ANEXO A

Resolución AN No.12743-Elec de 20 de septiembre de 2018

Comentarios recibidos en la Consulta Pública No.014-18 para la propuesta de modificación del Título IX al Reglamento de Distribución y Comercialización de Energía Eléctrica, Normas de Calidad del Servicio Técnico

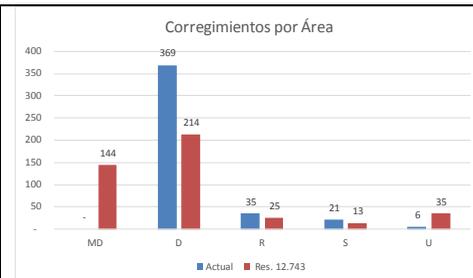
En el caso particular de ENSA, esta propuesta conllevaría a que el 93% de nuestros clientes pasen a ser urbanos, independientemente de la diferencia en condiciones como lo son la cantidad de clientes, consumo promedio mensual de energía, configuración de la red (radial o enmallada) y medios o vías de acceso.

En general, frente a este artículo 17 y sus etapas, ENSA propone que la definición del tipo de zona se mantenga como se encuentra actualmente en las normas, es decir, en función **solamente** de la cantidad de clientes con los que cuenta el corregimiento proponiendo un cambio en las zonas así:

- área sub urbana: son aquellos corregimientos que tienen entre 15,000 y 8,000 clientes;
- área rural concentrada: son aquellos corregimientos que tienen entre 8,000 y 5,000 clientes,
- área rural dispersa: son aquellos corregimientos que tienen entre 5,000 y 2,000 clientes, y
- área rural muy dispersa: son aquellos corregimientos que tienen menos de

Con relación a los comentarios realizados en cuanto a la reclasificación de los corregimientos con plantas potabilizadoras grandes, es cónsono lo explicado y se sustraen de las etapas.

En cuanto a la propuesta de reclasificación que realizan, lo evaluamos y modificamos la propuesta para poder clasificar los corregimientos de manera adecuada. Sin embargo, las empresas proponen la opción “Y”, de la cual evaluamos que no es viable debido a que existiría la posibilidad de tener corregimientos que no sean clasificadas en una ni la otra, por no poder cumplir

Puntos Destacados

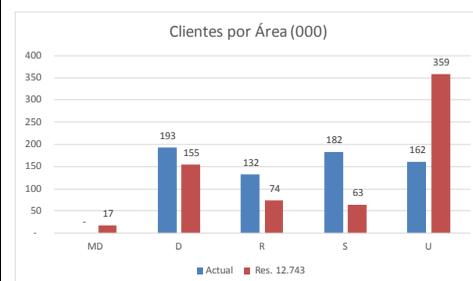
- 144 Corregimientos pasarían del Área Rural Dispersa a Rural Muy Dispersa
- El Área Urbana pasaría de 6 a 35 Corregimientos.

Puntos Destacados

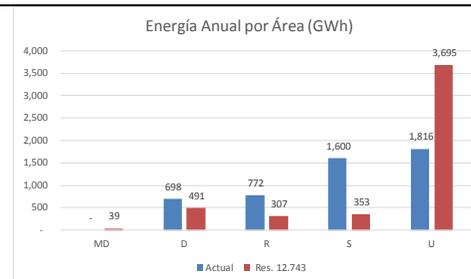
- La cantidad de energía comprendida por el Área Urbana se duplicaría, pasando de 1.816 GWh a 3.695 GWh.

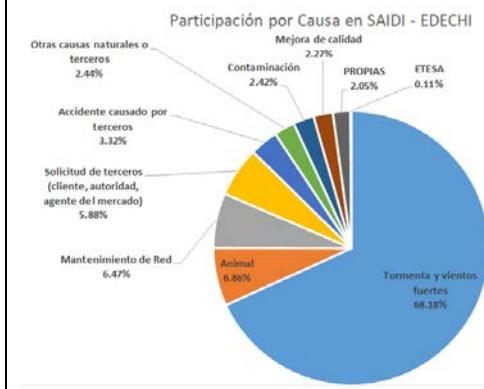
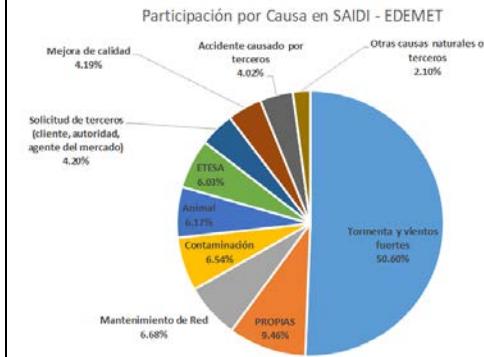
abril de 2017 que especifica su definición y tratamiento.
 Los siguientes gráficos muestran el peso de cada tipo de causa en las interrupciones del servicio de suministro de electricidad de EDEMET y EDECHI.
